DODATEK Č. 2 KE SMLOUVĚ O DÍLO

„REKONSTRUKCE VOZOVNY SLOVANY PLZEŇ, SLOVANSKÁ ALEJ 35“ (dále jen „Dodatek“)

Předmět díla:	Rekonstrukce vozovny Slovany Plzeň, Slovanská alej 35
Objekt:	E - SOD II Objekty odstavu tramvaj (ODT) SO ODT 00-00 Demolice
Objednatel:	Plzeňské městské dopravní podniky, a.s., IČ: 25220683 Denisovo nábřeží 920/12, 301 00 Plzeň - Východní Předměstí
Zhotovitel:	„Společnost Vozovna Slovany“ Metrostav a.s., IČ: 00014915, Koželužská 2450/4, 180 00 Praha 8 (vedoucí společník) BERGER BOHEMIA a.s., IČ: 45357269, Klatovská 410/167, 321 00 Plzeň (druhý společník) TSS GRADE, a.s. pob. ČR, IČ: 02765055, Pražákova 1008/69, 639 00 Brno (třetí společník)
TDS:	Sdružení IIS – vozovna Slovany – TDS, [redacted]
Projektant:	METROPROJEKT Praha a.s., [redacted]

Vyjádření projektanta ke změnám SO ODT11/3 PDPS x RDS

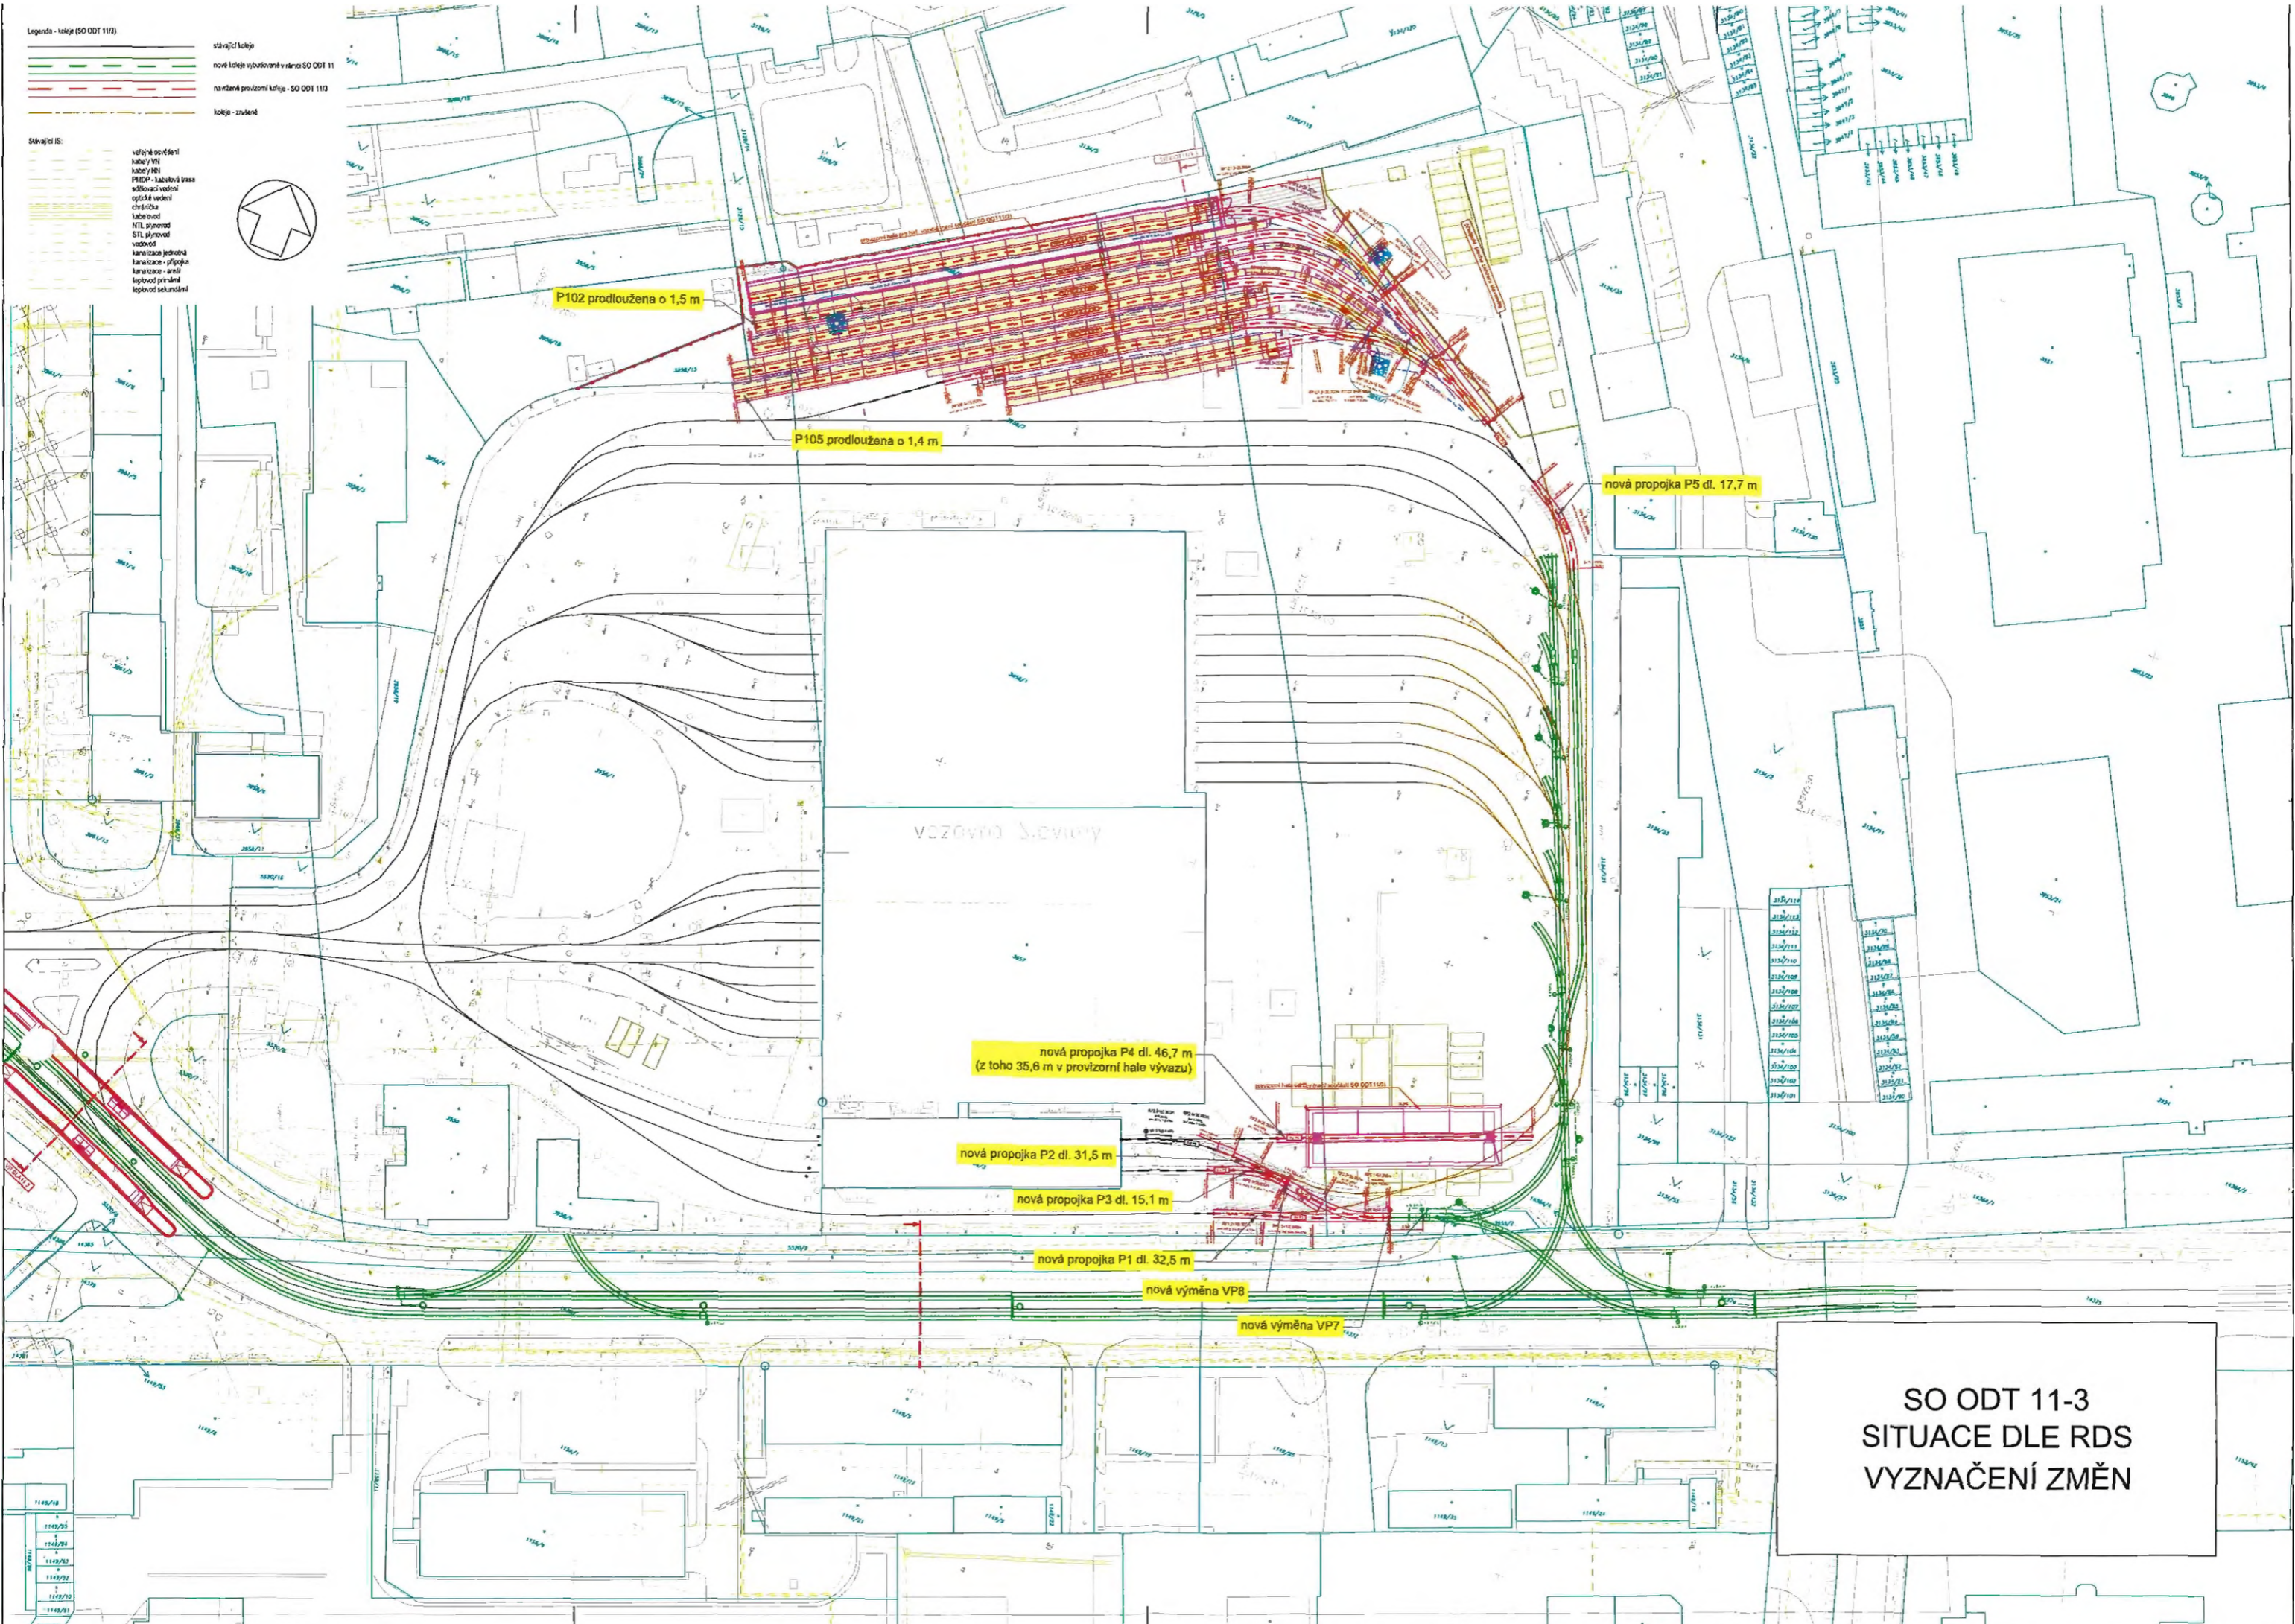
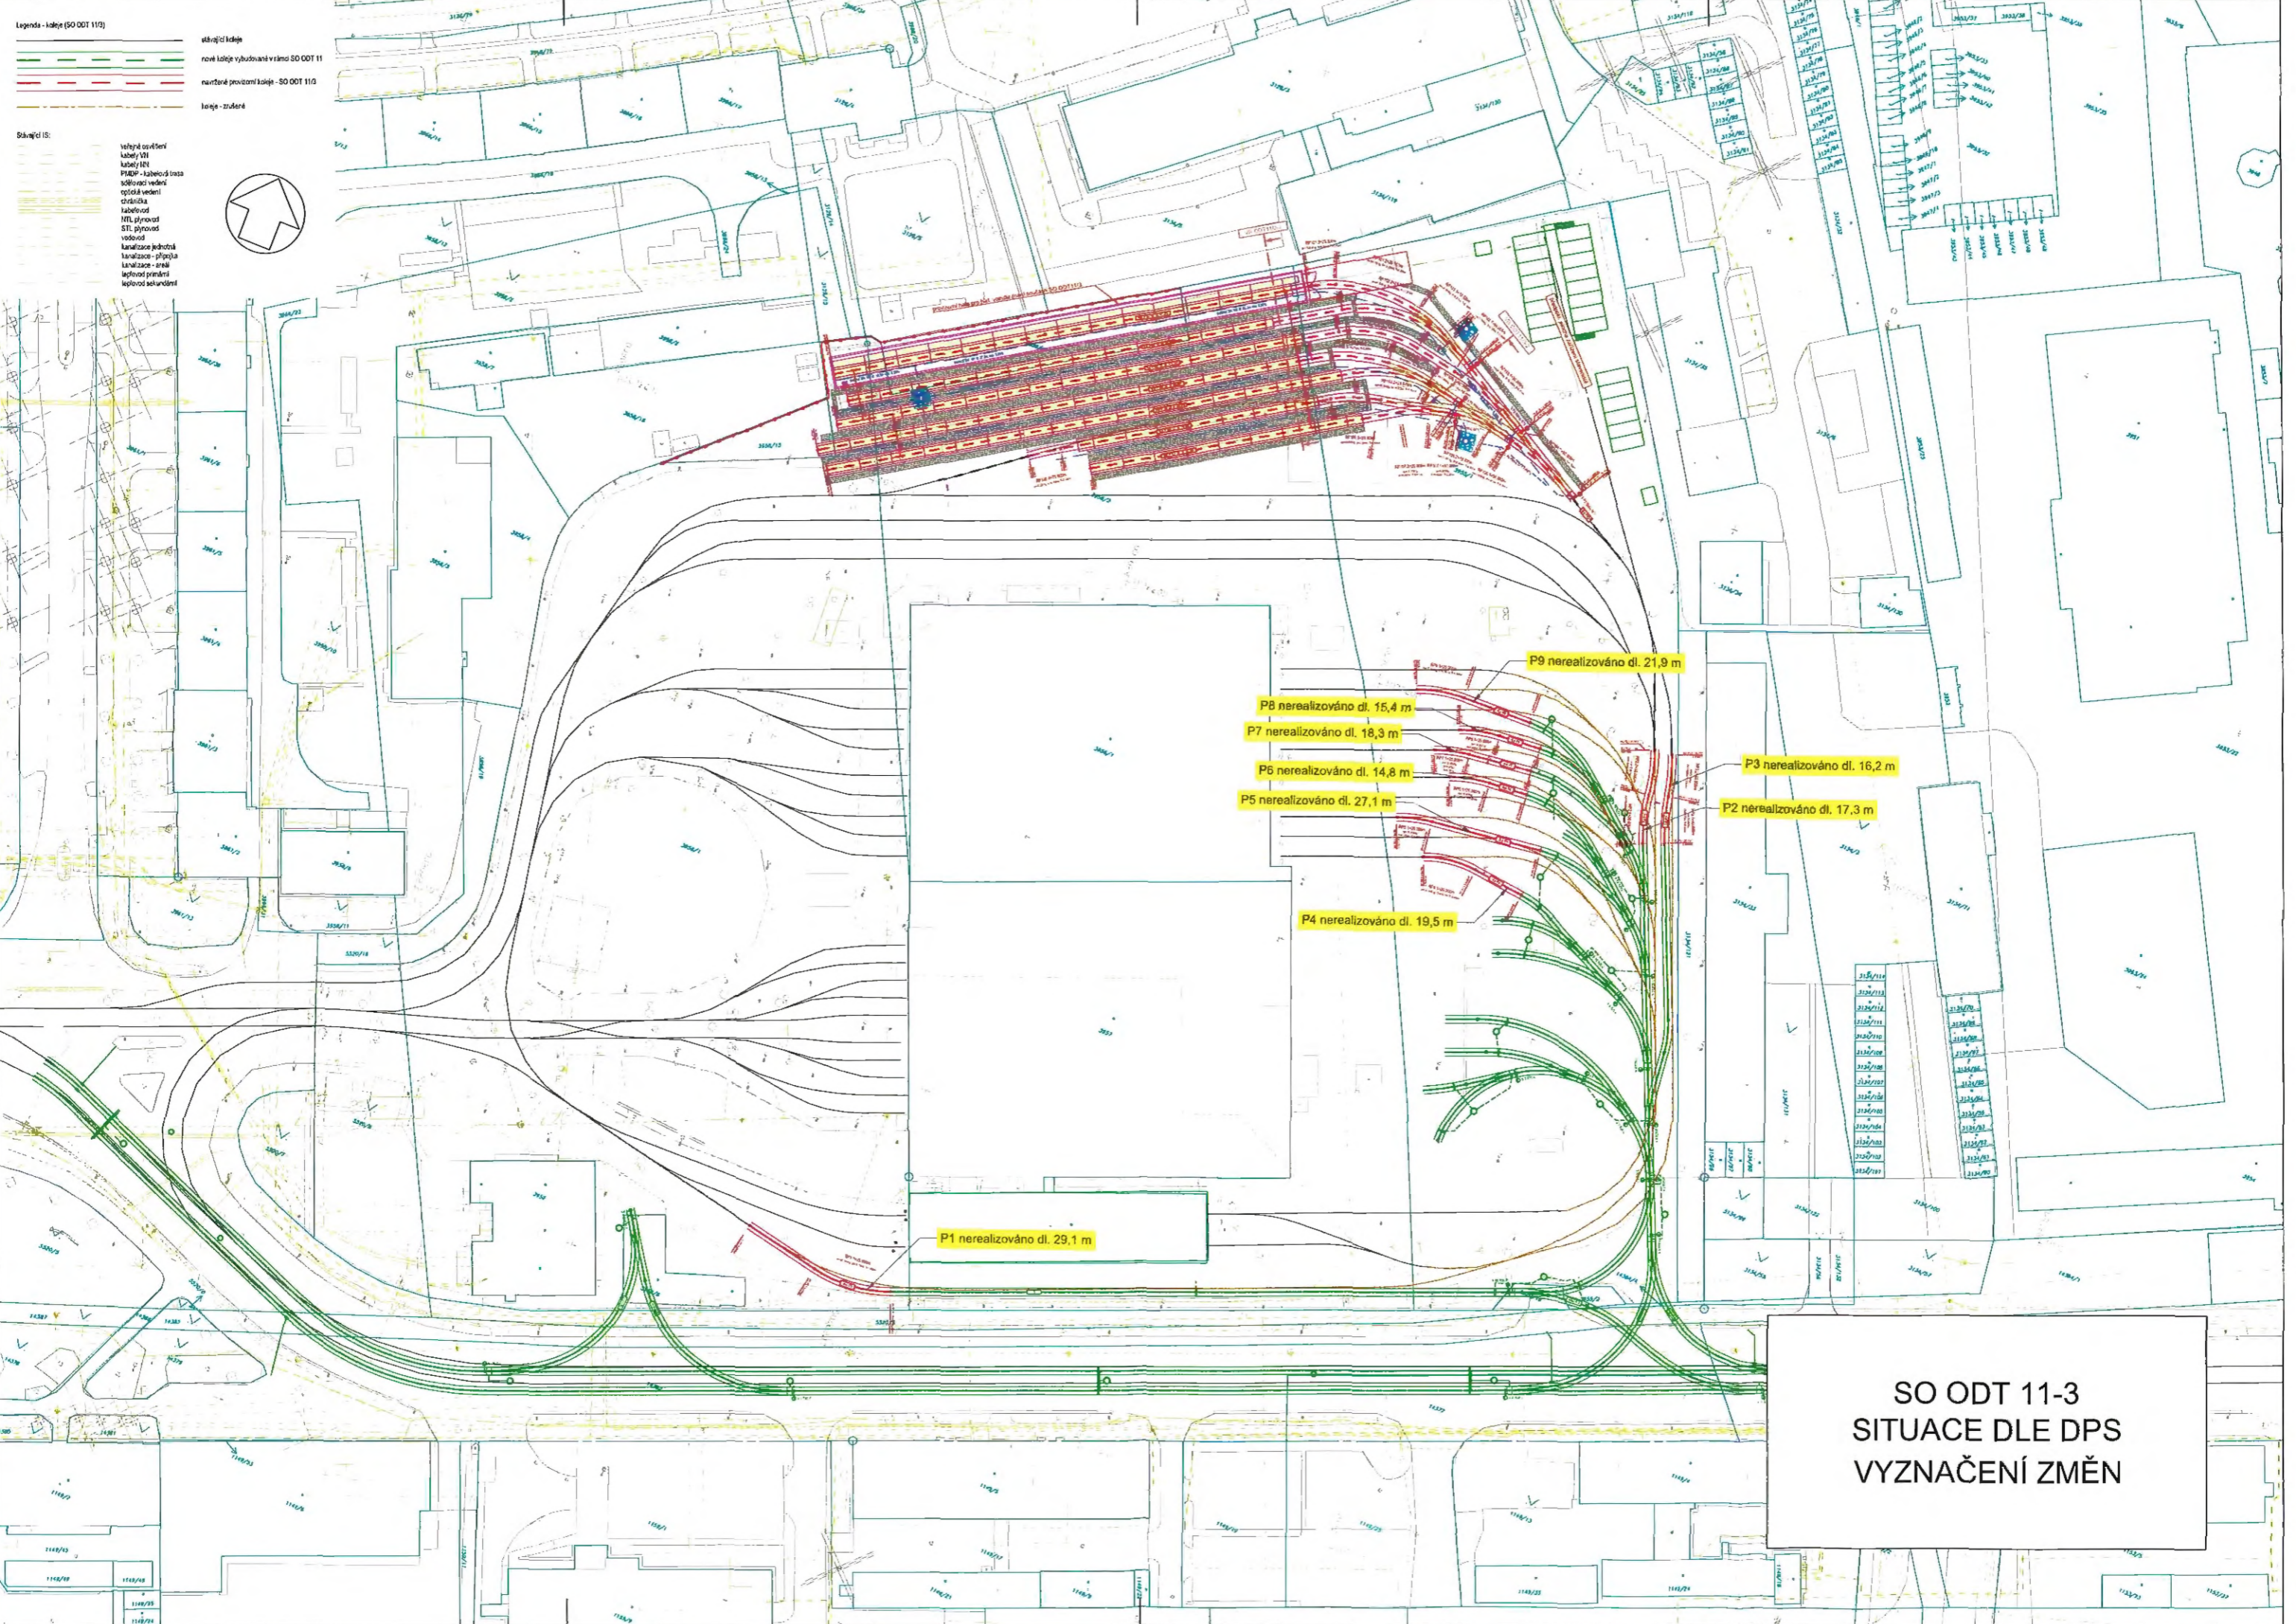
- Legenda - kabele (SO ODT 11/3)
-  stávající kabele
 -  nové kabele vybudované v rámci SO ODT 11
 -  navrhované provozní kabele - SO ODT 11/3
 -  kabele - zrušené
